COMUNE DI VENEZIA - FAVARO VENETO - VIA VALLENARI - VIA MONTE MESOLA

PIANO DI LOTTIZZAZIONE di iniziativa privata in attuazione delle Schede Normative n° 1, 2, 3 della Variante al Piano degli Interventi approvata con Delibera di C.C. n° 78 del 29/07/2020. Via Monte Mesola, Via Vallenari, Favaro Veneto.

NORME TECNICHE DI ATTUAZIONE

C

Planimetria generale - Progetto sc. 1:500

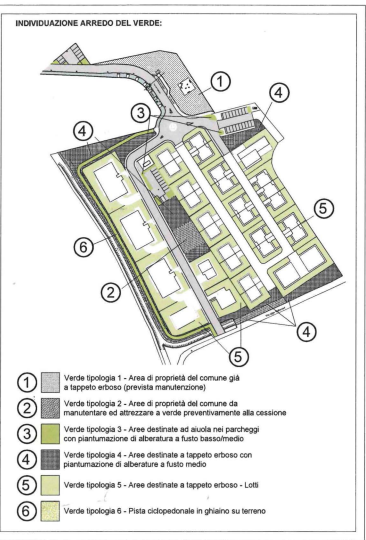
- 20.** Per la posizione e le specie degli impianti compensativi si fa riferimento alla planimetria allegata al presente parere (evitare l'uso delle specie *Acer negundo* e *Prunus pissardii*);

- 22.** Per la posizione e le specie degli impianti compensativi si fa riferimento alla planimetria allegata al presente parere (evitare l'uso delle specie *Acer negundo* e *Prunus pissardii*);

- 23.** Nella scheda nr.3 ridistribuire le specie e le posizioni delle piante in filare in una disposizione a gruppi distanziati all'interno dell'area verde mantenendo anche zone a prato (utilizzo di specie come acero campestre, frassino meridionale, pero da fiore, liquidambar...) e l'utilizzo di alcune specie arbustive (pallon di maggio, fusaggine)

- 25.** Venga trasmessa una planimetria del Verde dettagliata (con la sovrapposizione della planimetria di progetto in trasparenza) in cui vengano evidenziate le dimensioni delle aiuole/parterre/aree verdi per verificare se le specie previste siano idonee con la dimensione del sito d'impianto e l'inserimento di tutti gli impianti compensativi.
